**Stellungnahmen aus der Beteiligung der Behörden gemäß
§ 4 Abs. 1 und Abs. 2 BauGB**

**Aufstellung der 12. Änderung des Flächennutzungsplanes - Düre-
ner Straße/Hovermühle - und des Bebauungsplanes 287 A - Düre-
ner Straße/Hovermühle -**

Maßstab : 1:2.500

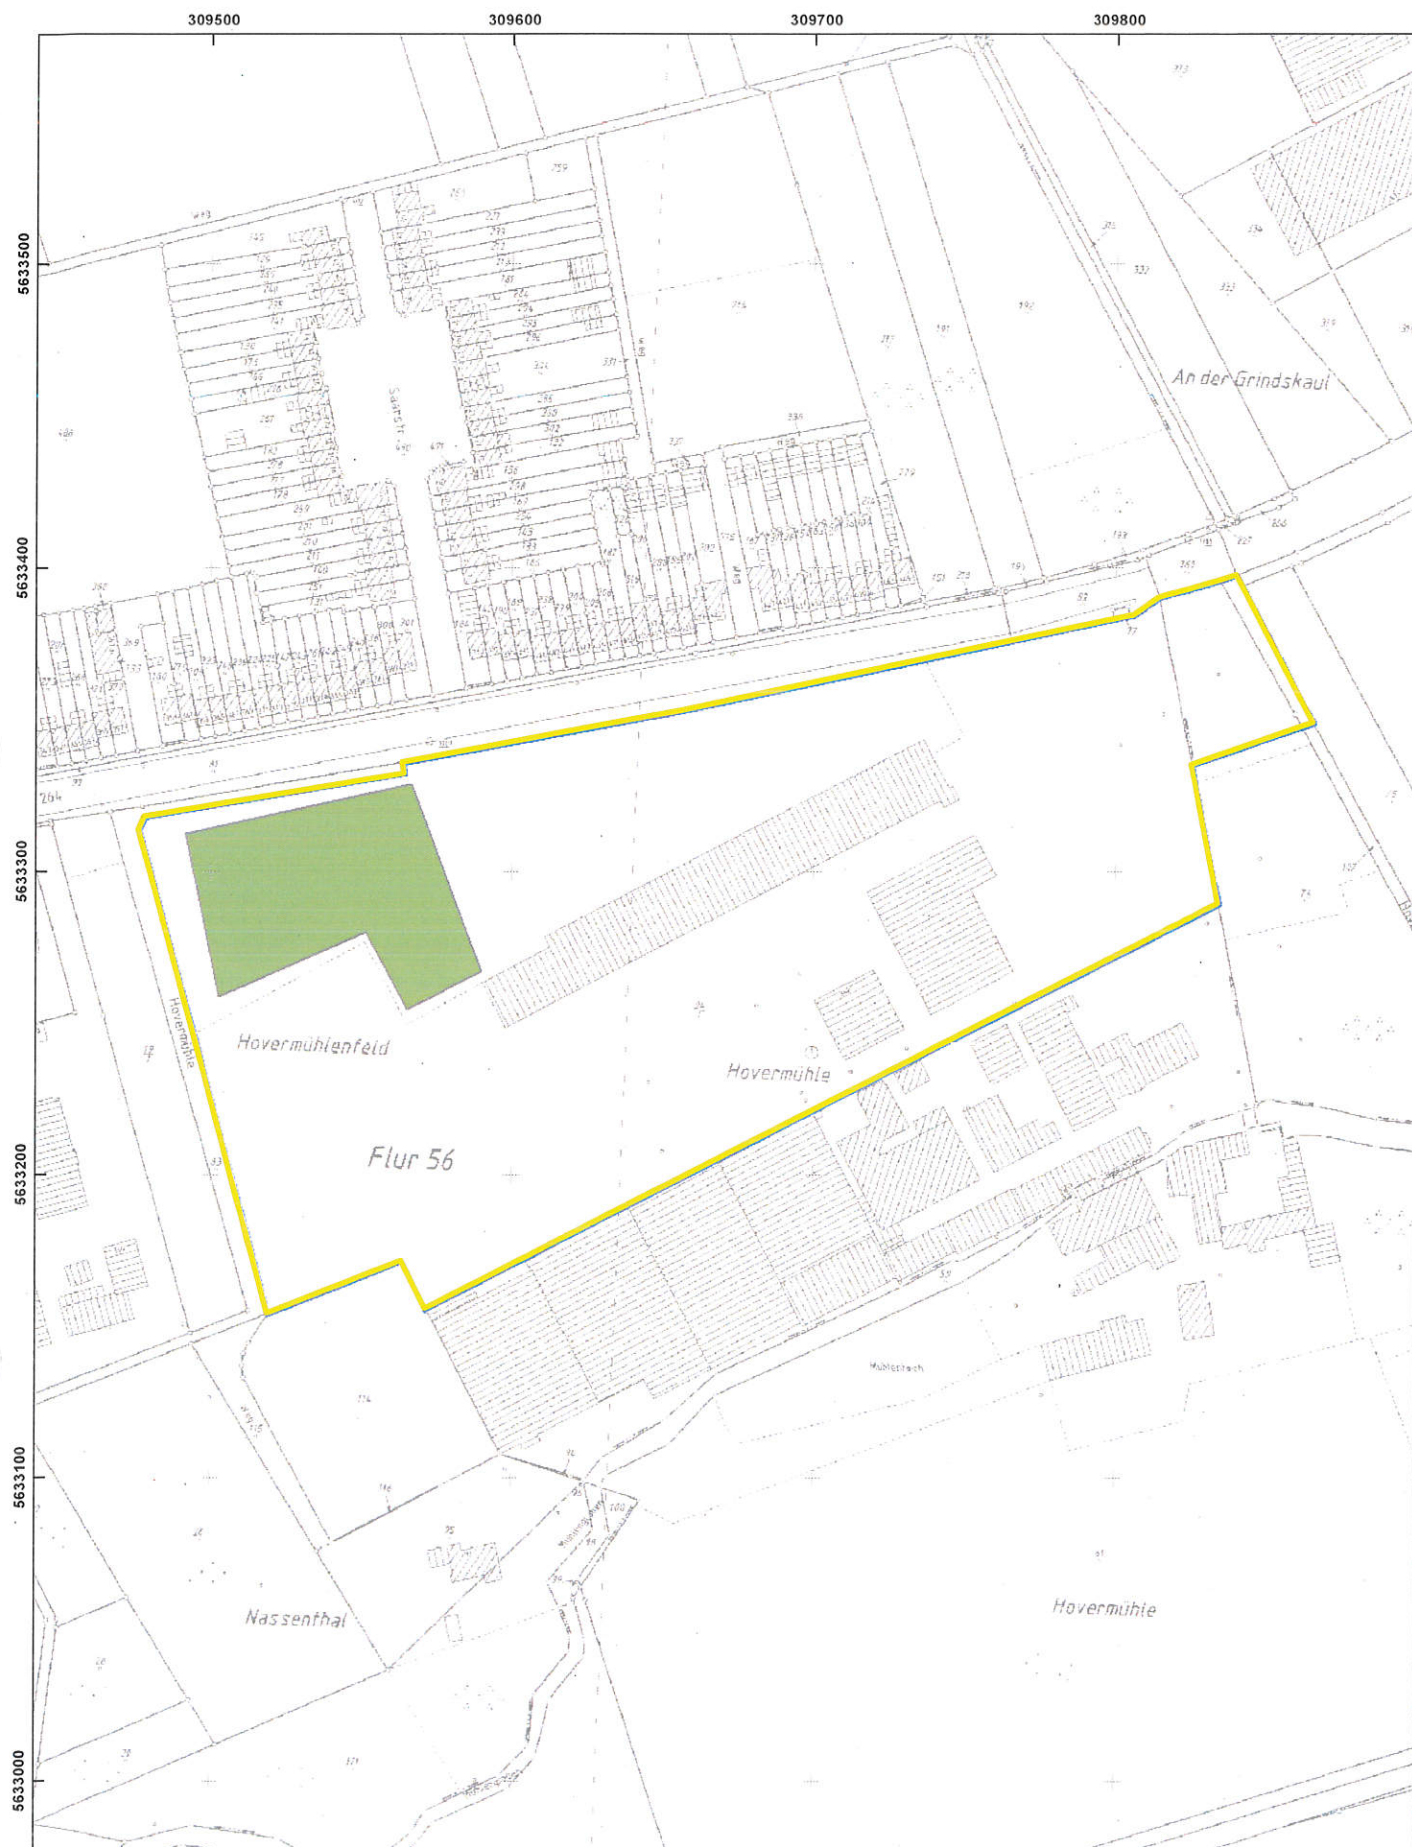
Luftbilder aus den Jahren 1939 - 1945 und andere historische Unterlagen liefern Hinweise auf vermehrte Kampfhandlungen im beantragten Bereich. Die Auswirkungen der Kampfhandlungen sind in der beigefügten Karte nicht dargestellt. **Ich empfehle eine Überprüfung der zu überbauenden Fläche auf Kampfmittel, sofern diese nicht vollständig innerhalb der geräumten Fläche liegt.** Die Beauftragung dieser Überprüfung erfolgt über das Formular Antrag auf Kampfmitteluntersuchung auf unserer Internetseite¹.

Sofern es nach 1945 Aufschüttungen gegeben hat, sind diese bis auf das Geländenniveau von 1945 abzuschieben. Zur Festlegung des abzuschiebenden Bereichs und der weiteren Vorgehensweise wird um Terminabsprache für einen Ortstermin gebeten. Verwenden Sie dazu ebenfalls das Formular Antrag auf Kampfmitteluntersuchung.

Bereich Gewässer - Abt. Grundwasser
Lageplan Messstelle 600387	
Geobasisdaten © Land NRW, Bonn, 21880/2010 02/2015

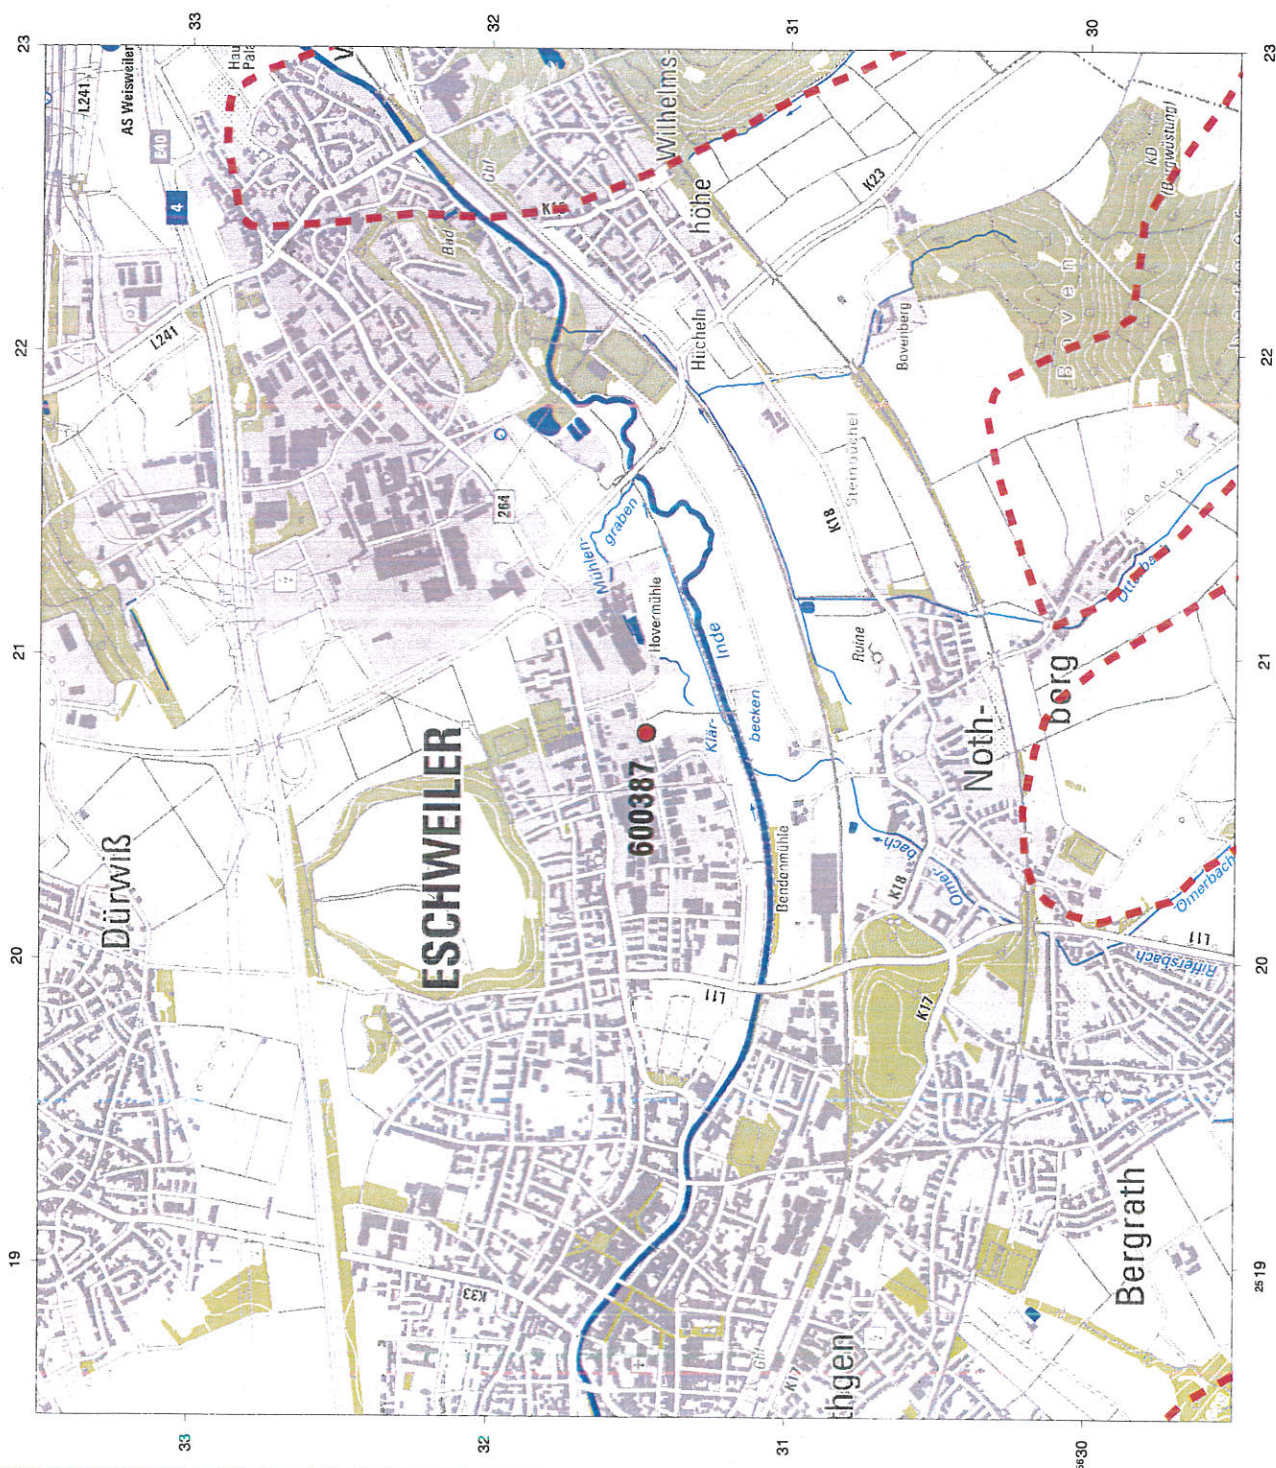
wie Sie dem beiliegenden Übersichtsplan entnehmen können, befindet sich die Grundwassermessstelle Nr.: 600387 im Bereich des Plangebietes. Im Übersichtsplan sind aktive und inaktive Messstellen dargestellt. Inaktive Messstellen können bereits zurückgebaut sein. Für Rückfragen bezüglich der Grundwassermessstellen wenden Sie sich bitte an Herrn Wilhelms, Abteilung G1 – Grundwassermessstellen, Tel.-Nr.: 02271/88-1284.

die Hinweise unserer Stellungnahme vom 02.03.2015, in Bezug auf die Grundwassermessstelle Nr. 600387, wurden von Ihnen in der Offenlage des Bebauungsplanes in den textlichen Festsetzungen unter Punkt III berücksichtigt.
